PREVOST

IM13-06

DATE :	MAI 2013	SECTION :	05-Refroidissement
SUJET :	COLLIER DE SERRAGE POUR RACCORDS FLEXIBLES DU SYSTÈME DE REFROIDISSEMENT

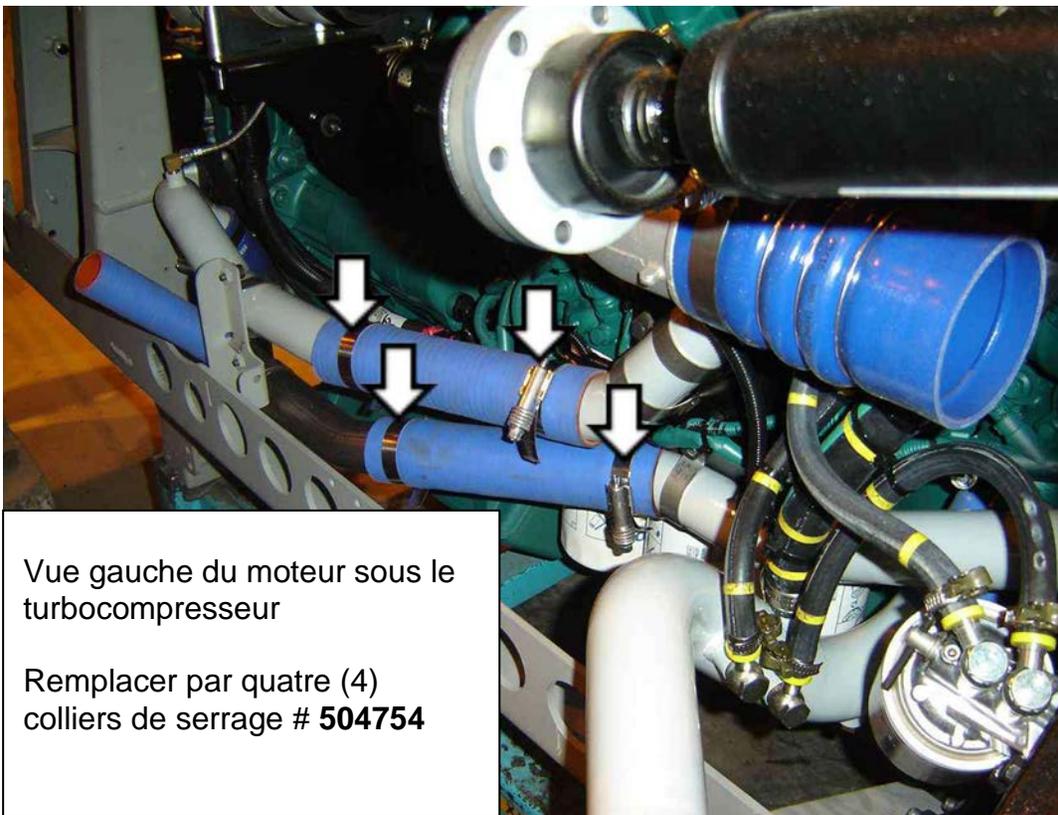
5. Remplacer les quatre (4) colliers de serrage des raccords flexibles des tuyaux sous le turbocompresseur par des colliers de serrage # **504754**.

NOTE : Tous les colliers de serrages du présent bulletin doivent être serrés à 100 lbs po.

Figure 1

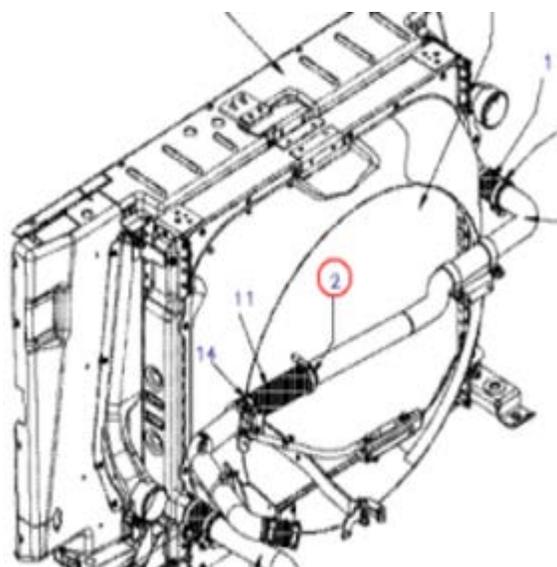
8. Sur le boyau de raccordement du radiateur, situé à proximité du turbocompresseur, remplacer le collier de serrage (pièce 2 figure 1) par un collier de serrage # **504561**.
